Valsts vides dienests

Paredzētās darbības ietekmes sākotnējais izvērtējums Nr. AP26SI0234

2. Paredzētās darbības nosaukums:
Derīgo izrakteņu ieguve smilts-grants un smilts atradnes "Priežkalni" II laukumā 4,359 ha platībā.

3. attēls. Paredzētās darbības izvietojums atbilstoši teritorijas funkcionālajam zonējumam.

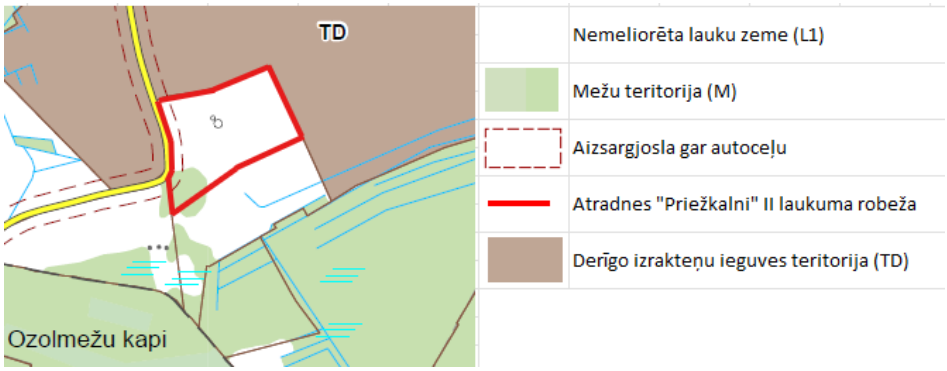
Atbilstoši Rucavas novada teritorijas plānojuma 2013.-2025. gadam[1] (turpmāk – Teritorijas plānojums) Teritorijas izmantošanas un apbūves noteikumiem (turpmāk – TIAN) un Rucavas novada teritorijas funkcionālā zonējuma kartei (turpmāk – funkcionālā zonējuma karte) Atradnes teritorijā ir noteiktas *Nemeliorētas lauku zemes (L1)* un *Mežu teritorijas (M)* funkcionālās zonas (skat 3. att.). Saskaņā ar Teritorijas plānojuma 254.9.1 apakšpunktu funkcionālajā zonā *Nemeliorēta lauku zeme (L1)* derīgo izrakteņu ieguve ir atļautais teritorijas izmantošanas veids. Saskaņā ar Teritorijas plānojuma 267.4. apakšpunktu funkcionālajā zonā *Mežu teritorijas (M)* derīgo izrakteņu ieguve ir atļautais teritorijas izmantošanas veids. Paredzētā darbība atbilst Teritorijas plānojuma atļautajai izmantošanai.

4. attēls. Atradnes "Priežkalni" II laukuma atrašanās vieta atbilstoši LVĢMC Zemes dzīļu informācijas sistēmai.

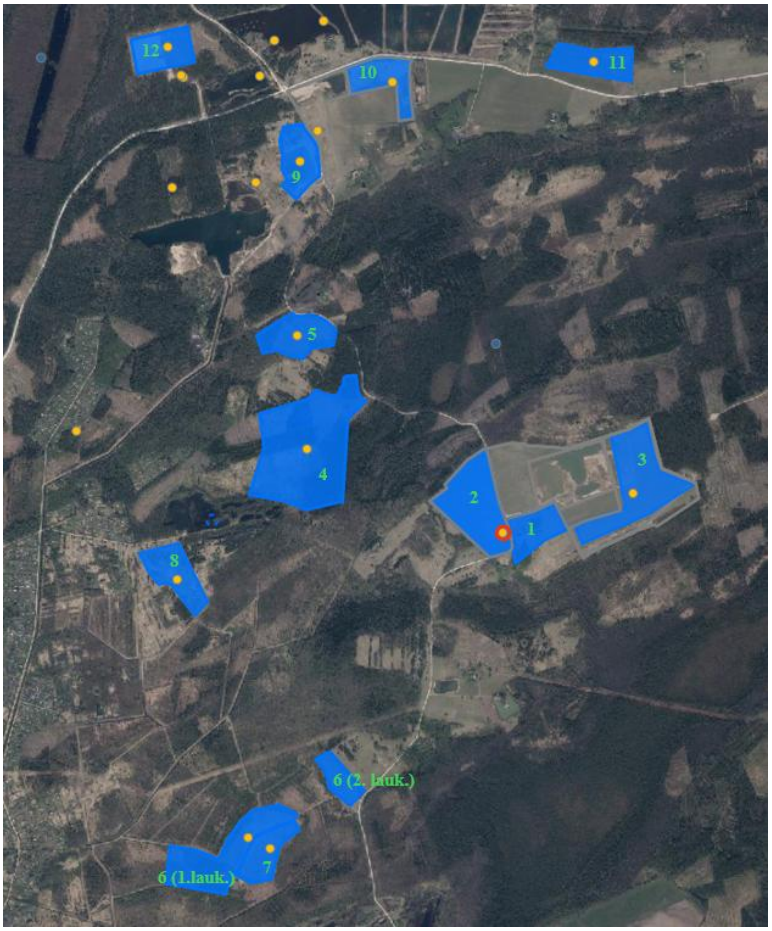
Vērtējot apkārtnē esošās derīgo izrakteņu atradnes, secināms, ka visas uzskaitītās atradnes fiziski neveido vienu vienlaidu ieguves teritoriju (izņemot atradnes "Priežkalni" 2. laukumu un atradnes "Priežkalni" 2013.g. izpētes iecirkni), jo tās ir izvietotas zināmos attālumos viena no otras.

Savukārt atradnes "Priežkalni" II laukums, atradnes "Priežkalni" 2. laukums un atradnes "Priežkalni" 2013. g. izpētes iecirknis atrodas tiešā savstarpējā tuvumā, veidojot funkcionāli saistītu teritoriju. Minēto atradņu kopējā platība ir 32,051 ha, tādēļ tieši šo atradņu iespējamā kumulatīvā ietekme ir vērtējama detalizētāk. *Ņemot vērā, ka minēto atradņu kopējā platība pārsniedz likuma "Par ietekmes uz vidi novērtējumu" 1. pielikuma 25. punktā noteikto 25 ha robežslieksni, likumdevējs šāda mēroga derīgo izrakteņu ieguves darbībām ir paredzējis ietekmes uz vidi novērtējuma procedūras piemērošanu, lai nodrošinātu vispusīgu iespējamo ietekmju, tostarp kumulatīvo ietekmju, izvērtējumu. Minētais robežslieksnis noteikts, lai nodrošinātu vispusīgu tādu derīgo izrakteņu ieguves darbību izvērtējumu, kuru mērogs var radīt nozīmīgas un savstarpēji saistītas ietekmes uz vidi. Lai gan sākotnējā ietekmes uz vidi izvērtējuma ietvaros nav konstatētas atsevišķas ietekmes, kuras viennozīmīgi būtu vērtējamas kā būtiskas, šajā procedūras stadijā nav iespējams pietiekami detalizēti novērtēt un izslēgt visu savstarpēji saistīto ieguves teritoriju darbības kopējo kumulatīvo ietekmi, tostarp attiecībā uz transporta plūsmām, trokšņa*

6. attēls. Hidroģeoloģijas eksperta atzinumā rekomendētā ieguves teritorija, ņemot vērā aizsargājamā koka aizsargjoslu un potenciālo ietekmi

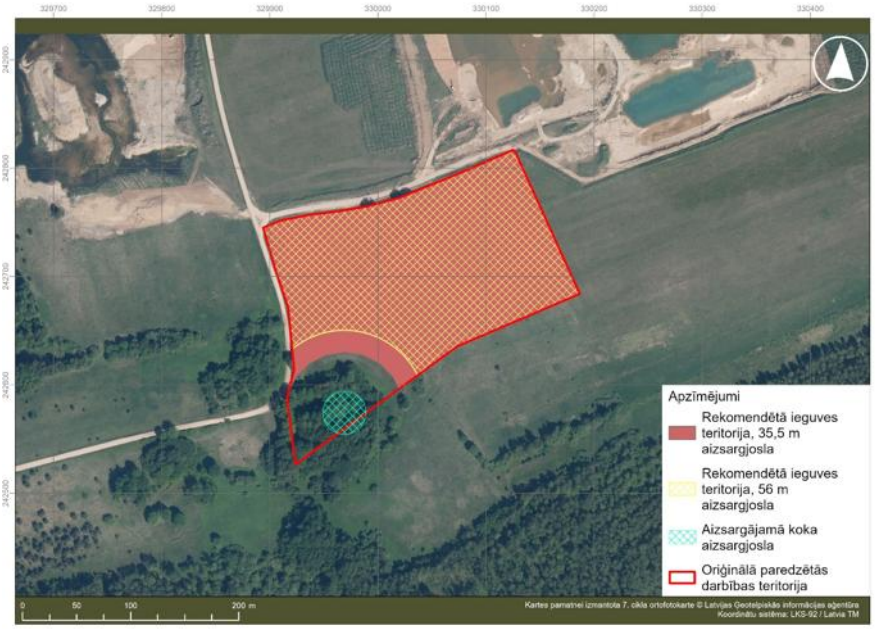
Hidroģeoloģijas eksperta atzinumā secināts, ka ieguves limita pilnajā laukumā ieguve nav pieļaujama, jo tam būtu negatīva ietekme uz Aizsargājamā koka aizsargjoslas hidroloģisko režīmu. Atradnes izstrādes aprēķinātais maksimālais ietekmes attālums ir 35,5 - 56 m no tā robežas (skat. 6. att.).

Gala izstrādes attālumu jānosaka pēc arborista atzinuma. Papildus iepriekšminētajam Hidroģeoloģijas eksperta atzinumā iekļauti nosacījumi, kas ievērojami Atradnes ierīkošanas un izstrādes laikā (smilts-grants ieguvi pieļaujams veikt bez sūknēšanas, lai radītu mazāku ietekmi uz apkārtējās teritorijas hidroloģisko režīmu; nepieciešams arborista vai dendrologa viedoklis par šeit rekomendēto ierobežojumu nepieciešamību un atbilstību, lai mazinātu potenciālo ietekmi uz aizsargājamo koku; pieļaujams krautnes veidot tuvāk par 20 m no aizsargājamā koka, jo krautņu izveidošana neradītu ietekmi uz hidroģeoloģisko režīmu; rekomendēts arborista viedoklis attiecībā pret koka aizsargjoslas un tiešās apkārtnes izmantošanu, lai tā nebūtu pretrunā ar Ministru kabineta 16.03.2010. noteikumiem Nr. 264 "Īpaši aizsargājamo dabas teritoriju vispārējie aizsardzības un izmantošanas noteikumi" (turpmāk – Noteikumi Nr.264); lai maksimizētu derīgo izrakteņu ieguves teritoriju un apjomus, vienlaikus saglabājot Aizsargājamo koku, iespējams ierīkot gruntsūdens līmeņa monitoringu. Monitoringu ieteicams uzsākt pirms karjera izstrādes (vēlams gadu pirms), lai noskaidrotu faktisko gruntsūdens līmeni un pārrēķinātu depresijas piltuves diametru; lai faktiski noteiktu depresijas piltuves rādiusu dabā darbības laikā un pierādītu to, ka atradnes izstrādes rezultātā netiek izmainīts gruntsūdens līmenis Aizsargājamā koka un visā īpaši aizsargājamā dabas teritorijā[4], iespējams monitoringu turpināt visā karjera izstrādes laikā.

3. Atradnes izstrāde plānojama un nodrošināma ne tuvāk kā 35 m no Aizsargājamā koka jeb teritorijas ap koka vainaga projekcijas platībā, kā arī 10 metru platā joslā no tās (mērot no Aizsargājamā koka vainaga projekcijas ārējās malas).
